## 新北市政府 函

主旨：貴館所送歷史建築新店二十張景美軍事看守所「白色恐怖景美紀念園區北部地方軍事法院暨法庭整修工程」建物管理、土地使用及消防安全因應計畫，同意核定，請查照。

# 歷史建築新店二十張景美軍事看守所

〈歷史建築白色恐怖景美紀念園區北部地方軍事法院  
暨法庭整修工程〉

圖 5-1 耐震能力補強圖

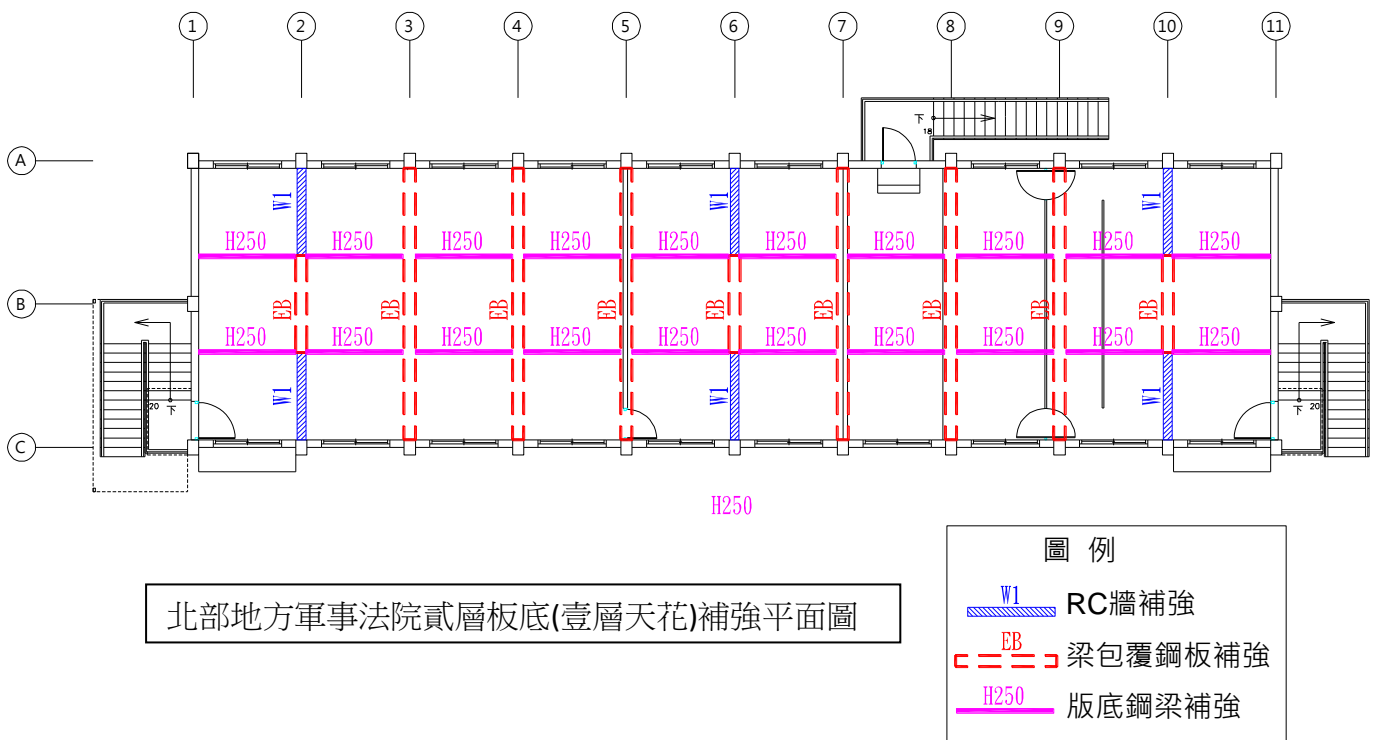
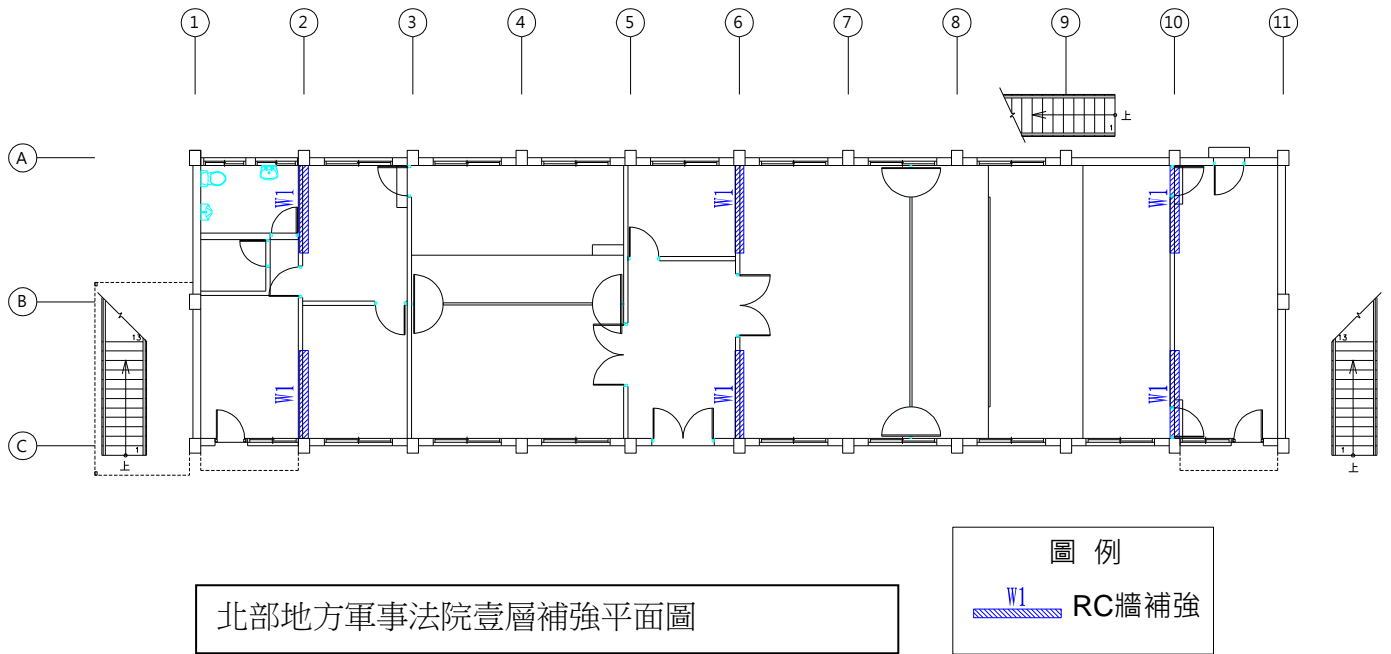
歷史建築新店二十張景美軍事看守所〈白色恐怖景美紀念園區北部地方軍事法院暨法庭〉 新北市政府文化局審查意見回覆表(112.06.27)			
	項次	委員意見	說明內容
張委員震鐘	1	公告資料有誤之處請修正，其它提出之設計內容因應計畫審查通過。	謝謝委員意見。
林委員煥程	1	補強方向(Y向)與一般不同，請確認假設條件是否有誤。	謝謝委員意見，經結構技師檢視為Y向需補強。
	2	樑及版之補強位置，請再補述。	謝謝委員意見，相關補強平面圖已調整為壹層補強平面圖、貳層板底(壹層天花)補強平面圖。
新北市政府 消防局	1	提醒本案需設置防火管理人。	謝謝意見，已設置防火管理人，詳p.84。
	2	消防設備圖說請再補充。	謝謝意見，消防設備圖說詳細部設計書圖F-01~06。
	3	消防安全設備請依設置標準相關規定設置。	謝謝意見，本所依法設置消防安全設備。
新北市政府 工務局(書 面意見，新 北工建字第 1121226095 號)	1	查旨案本局前以110年12月16日新北工建字第1102257338號函、111年2月21日新北工建字第1110320327號函提供意見在案。	本所將提供工程圖樣、說明書及建築期限報工務局備查。
	2	相關法規函釋如下：  1. 文化資產保存法第26條規定(略)：「為利古蹟、歷史建築…不受…建築法、消防法及其相關法規全部或一部之限制…」。  2. 建築法第99條規定(略)：「左列各款經直轄市、縣(市)主管建築機關許可者，得不適用本法全部或一部之規定：一、紀念性之建築物。…」。	
	3	內政部76年12月24日台內營字第557142號函：「關於建築法第99條第1款『紀念性建築物』之認定貴廳台灣省政府建設廳擬界定為：『以具有供人瞻仰、追思、留念、紀念等所興建非為廟寺之建築物或雜項工作物，並經中央或省政府核定有案者』本部同意，復請查照。」。	
	4	新北市建築管理規則第36條規定：「本法第九十九條第一項規定之建築物，符合下列規定者，得由起造人敘明理由，向本局申請不適用本法全部或一部之規

項次	委員意見	說明內容
		只留一櫃之預留軸，使用上寬度不足，提取物品困難。	軸，詳細內容將於細部設計提出，並連同修正後因應計畫再提送新北市政府文化局會議審查。
林委員 煥程	1	建築物耐震能力詳細評估之結果，X方向 $A_{P0.31} > A_{T0.24}$ ，與計畫書圖說均不相同，請確認。另補強方向與一般不同，且補強樓層二樓比一樓大量，亦請確認。	謝謝委員意見，經確認後 X 方向 $A_{P0.31} > A_{T0.24}$ 應不需補強，計畫圖說文字誤植，並在細部設計中納入改正。另補強方向不同，係因 Y 向主要牆面僅有 1、11 line，故在 Y 向的耐震力較弱。貳層補強平面顯示為貳層樓板下之補強平面。相關補強內容經確認後無誤。
	2	室內裝修申請檢討為何無法現行法規？請詳述。	謝謝委員意見，本案為歷史建物，依文化資產保存法第 26 條中載明「其建築管理、土地使用及消防安全等事項，不受區域計畫法、都市計畫法、國家公園法、建築法、消防法及其相關法規全部或一部之限制」，故排除裝修申請，以因應計畫審查取代。
	3	預算換算單坪為 18.3 萬，請確認。	謝謝委員意見，經查直接工程費換算單坪為 12.5 萬(除補強工程外包含搬遷費用、家具、檔案庫房所需消防設置)；間接費用按照公共建設經費估算手冊比例編列，經確認後無誤。
新北市政府工務局 (書面意見)	1	文化資產保存法第 26 條規定(略):「為利古蹟、歷史建築...不受...建築法、消防法及其相關法規全部或一部之限制...」。	謝謝委員意見，本所將於細部設計審查通過後依規定提供工程圖樣、說明書及建築期限報工務局備查。
	2	建築法第 99 條規定(略):「左列各款經直轄市、縣(市)主管建築機關許可者,得不適用本法全部或一部之規定:一、紀念性之建築物。...」。	
	3	內政部 76 年 12 月 24 日台內營字第 557142 號函:「關於建築法第 99 條第 1 款『紀念性建築物』之認定貴廳台灣省政府建設廳擬界定為:『以具有供人瞻仰、追思、留念、紀念等所興建非為廟寺之建築物或雜項工作物,並經中央或省市政府核定有案者』本部同意,復請查照。」。
